Doplňěk technické zprávy v rámci revize DPS č.K1-1, K2-2 dle Smlouvy o dílo ze dne 18.2. 2015 řešící:

Název akce:	Oprava a rekonstrukce areálu klášterů Český Krumlov – část areál bývalého kláštera řádu sv. Kláry
Místo akce:	Český Krumlov, areál mezi ulicemi Latrán a Pivovarská k.ú. Český Krumlov, 622931 p.č.766/1 – K1, K3 p.č.711/1 – K2 p.č.712 – K4 p.č.766/2 – K5
Stavebník:	Město Český Krumlov náměstí Svornosti 1, 381 01 Český Krumlov IČ: 00245836
Partneři projektu:	Městské divadlo Český Krumlov IČ: 65006267 Horní ul. 2, 381 01 Český Krumlov Kontaktní osoba/ředitel: Jan Vozábal Tel.: 602 331 162 E-mail: jan.vozabal@divadlock.cz Manažer projektu: Ing. Kateřina Slavíková Tel.: 602 308 852 E-mail: katerina.slavikova@divadlock.cz
Generální projektant:	<u>Sdružení pro zpracování projektové dokumentace akce opravy a rekonstrukce areálu klášterů Český Krumlov – část areál bývalého kláštera řádu sv. Kláry</u> <i>Masák & Partner s.r.o.:</i> Ing. arch. Jakub Masák autorizovaný architekt bez specifikace oboru č. autorizace: 03 086 Rooseveltova 39/575, Praha 6, 160 00 tel.: 777 121 003 e-mail: masak@masak-partner.com <i>Metropjekt Praha, a.s.</i> Ing. David Krása – místopředseda představenst

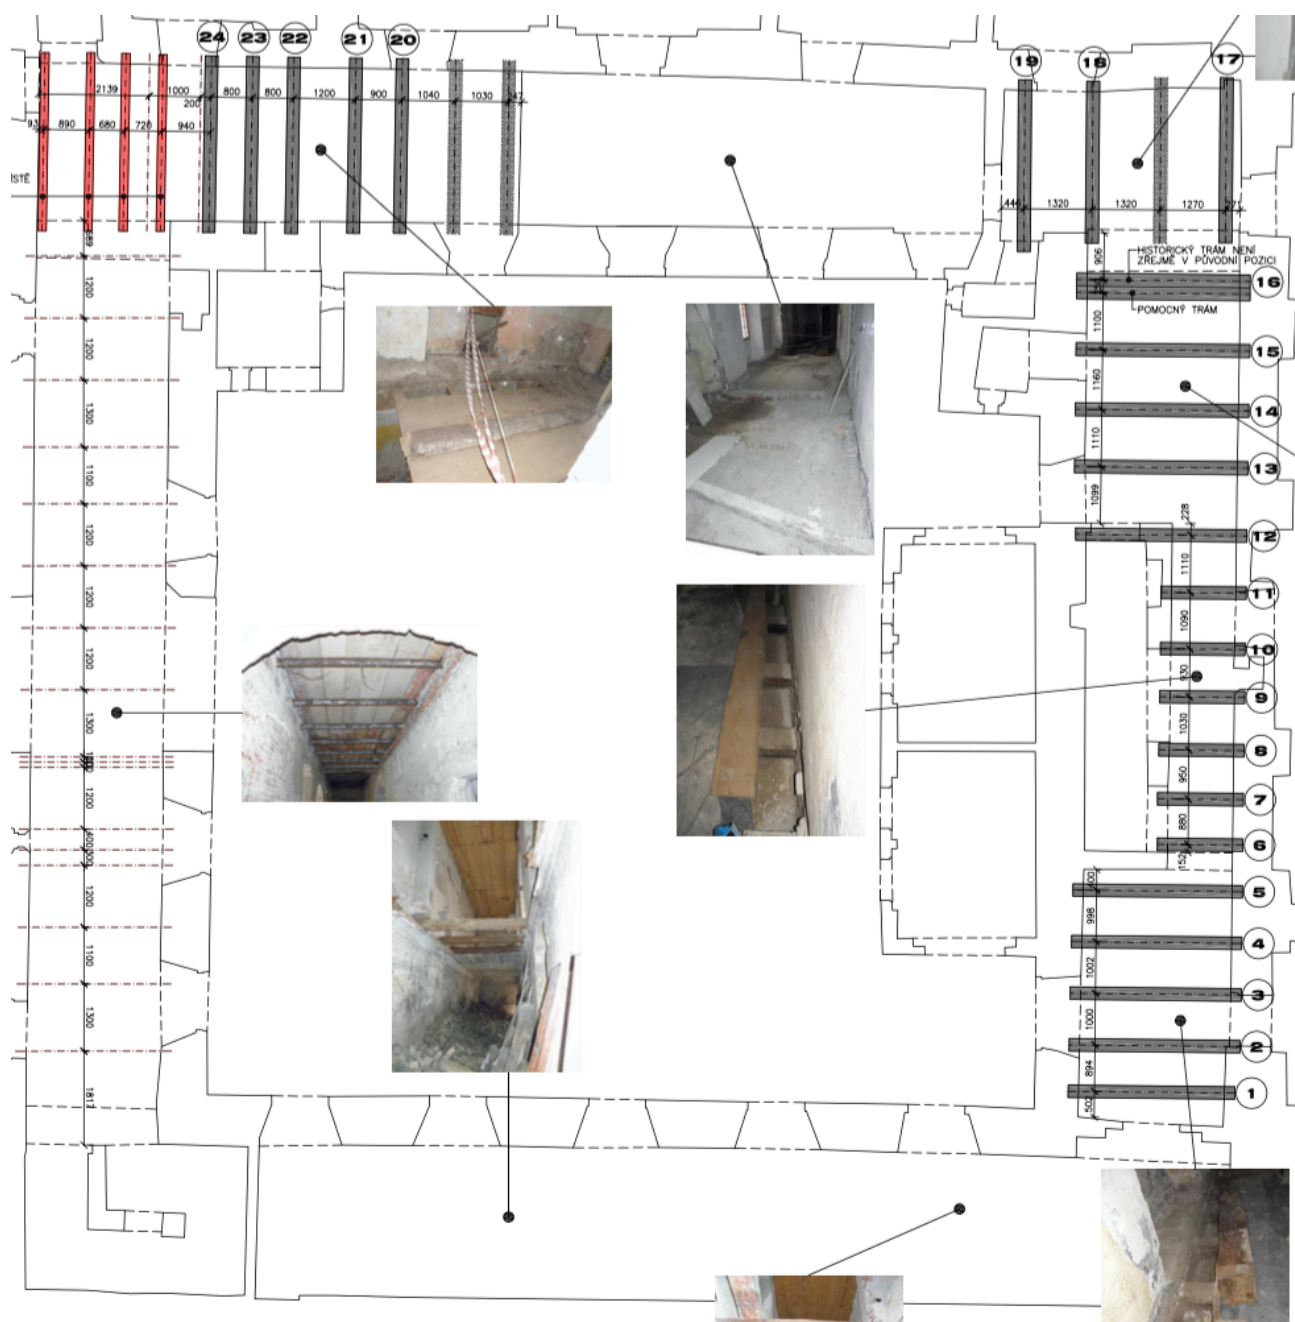
V rámci stavby a návaznosti na objevené gotické sklepy (viz.níže) je navržena úprava výšek nových podlah v části 1.NP (v závorce poznámka s popisem změny):

Výška podlahy v DPS 10/2011	Nově navržená výška
K1-1-014 0,000	+0,150 (z důvodu zastropení
sklepů, v části chodby nově navržená rampa 4,2% od vstupních dveří)	
K1-1-015 +0,250	+0,150
K1-1-016 +0,250 (prkenná)	+0,150 (cihelná dlažba)
K1-1-017a +0,250	+0,150
K1-1-017b +0,250	+0,150
K1-1-018 +0,250	+0,150
K1-1-020 +0,250 (prkenná)	+0,150 (cihelná dlažba)
	+0,300 (cihelná dlažba – schod
	z důvodu klenebního pásu
	v podlaze)
K1-1-021 +0,250	+0,150
K1-1-022 +0,250	+0,150
K1-1-025 +0,020 (prkenná)	+0,200 (z důvodu zastropení
sklepů, cihelná dlažba)

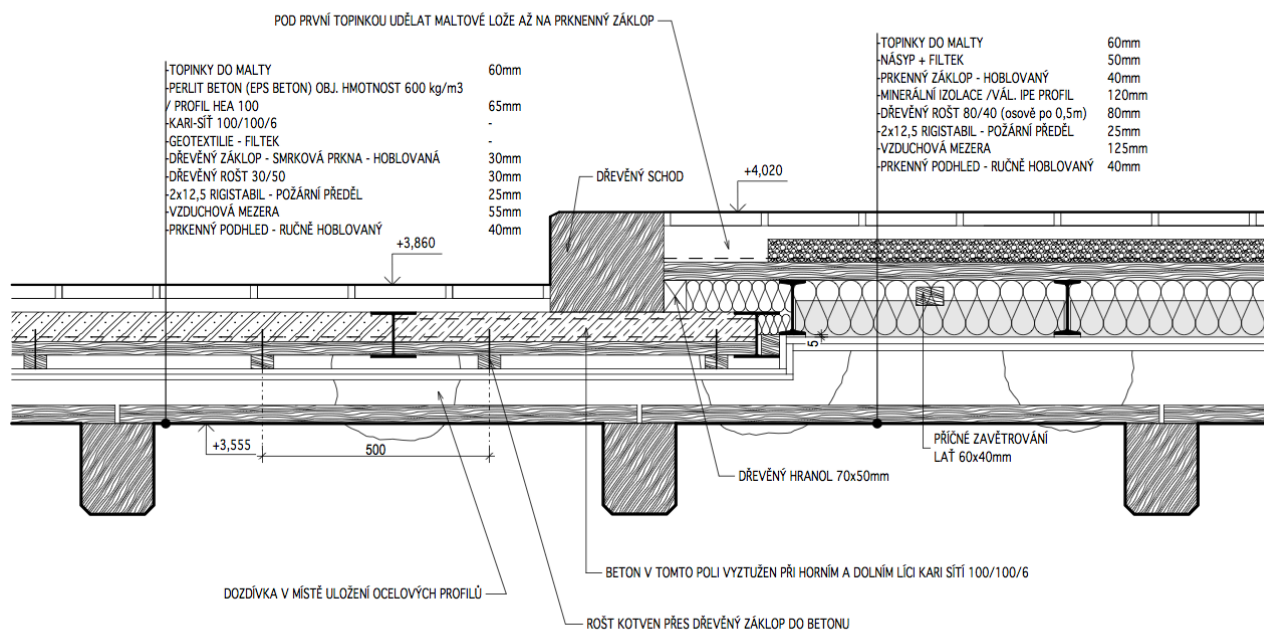
Gotické trámy nejsou na navrhovaný provoz unosné. Z tohoto důvodu je nutné nad nim realizovat novou stropní konstrukci, která bude zároveň požárním předělem mezi požárními úseky. Stropní konstrukce je navržena z ocelových I profilů. V místě stropních trámů č.20 – 24 je navržena snížená skladba:

Snížená skladba je z důvodů návazností výškových úrovních podlah 2.NP, schodiště a bezbariérového přístupu z výtahu do mj. sloupového sálu. Zároveň je nutné v této části z technologických důvodů tyto trámy osadit o cca 50 mm níže z důvodu realizace požárního předělu, který musí být ze spodní strany řádně přestěrkován.

Řešení v místě schodišťové stěny:

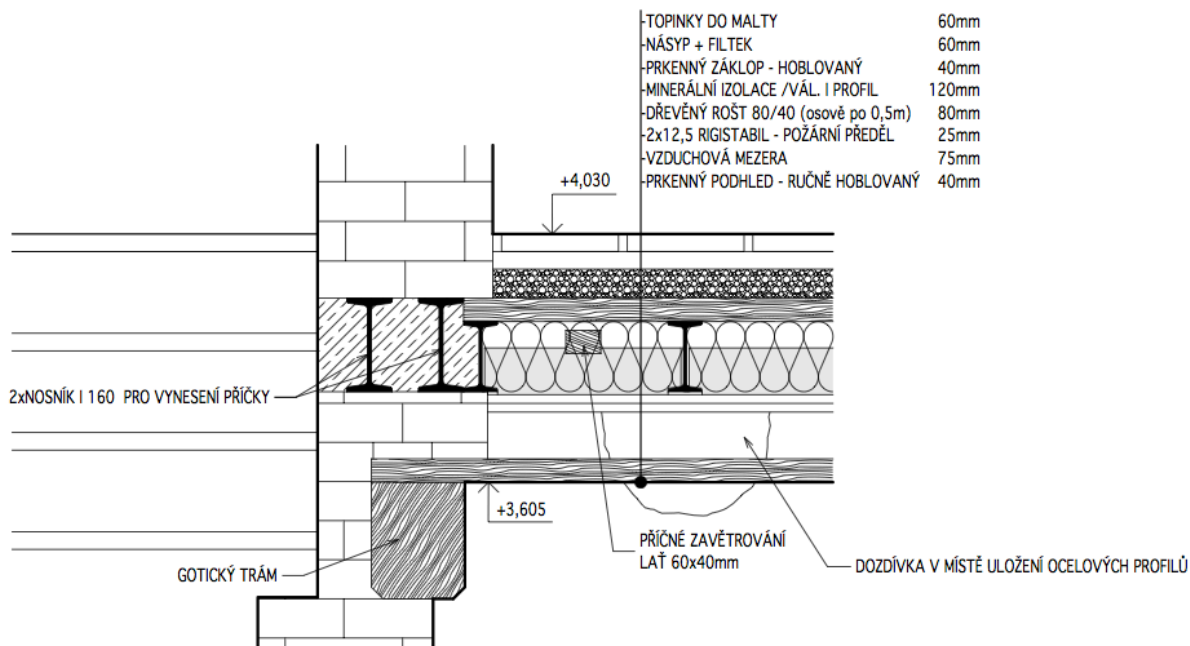
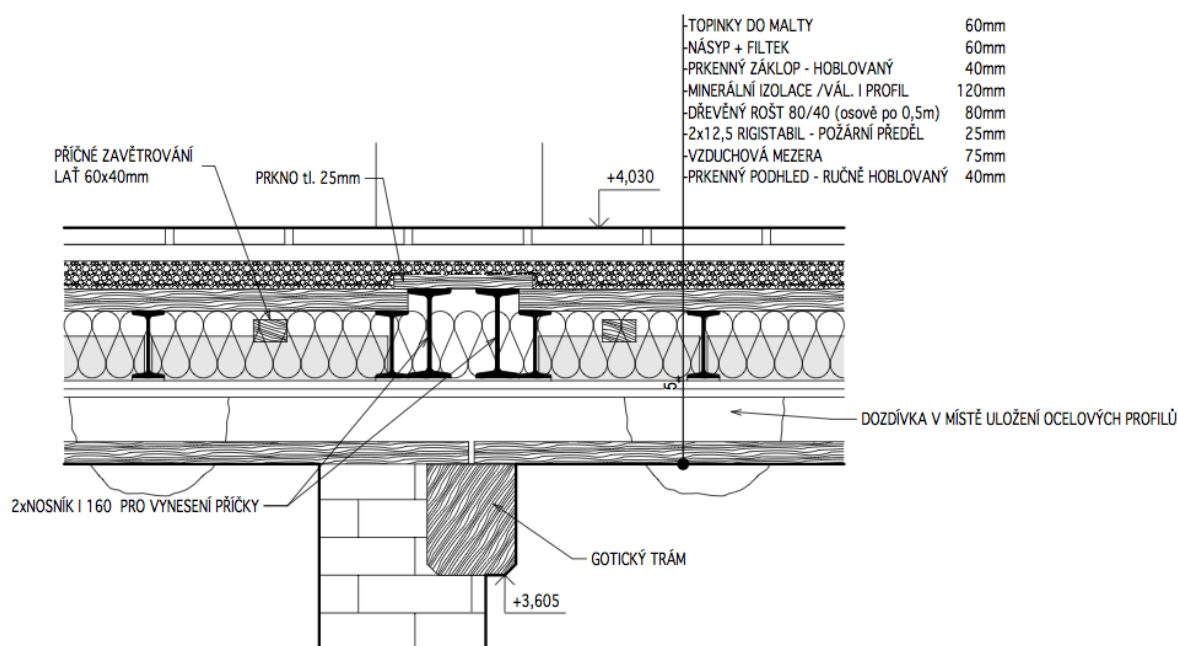
Detail vyvšení trámů č.17 – 19 z důvodu špatné únosnosti i po restaurování a vložení protéz:

Vkládaný prkenný podhled (záklop) z ručně hoblovaných prken je na trámy pokládán po cca 1m kusech (dle rozteče trámů), prkno o délce 4 m bude rozřezáno a instalováno na trámy v řadě za sebou tak, aby průběžně pohledově navazovalo, základ je položen volně z důvodu ventilace, dilatace a revidovatelnosti dutiny a požárního předělu nad gotickými trámy, prkna mají dle analogie původního základu zkosené hrany pod úhlem 45°. V projektu je navržen základ ze 100% z nového masivního dřeva o šířce 300 – 400 mm, původní základ se zachoval z cca 15% plochy, po jeho ořezání napadených částí dřevokaznou houbou a chemické sanaci bude na stavbě rozhodnuto o jeho příp.využití např.v místnosti K1-1-038.

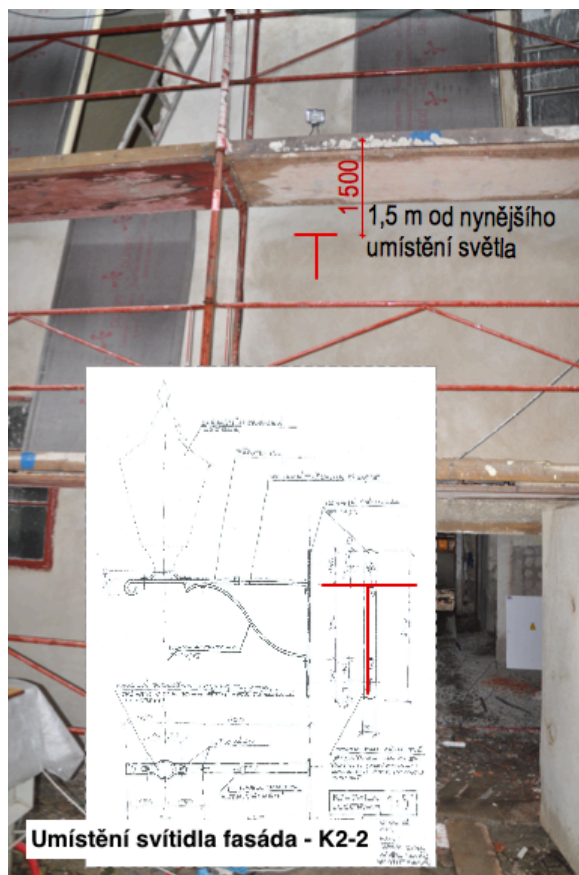
Na základě požadavku zadavatele je z důvodu zamezení přístupu do úzké uličky (K1-K3) mimo provozní dobu objektu navržena historizující (kovaná, oblouková, provlíkaná) mříž Z117.
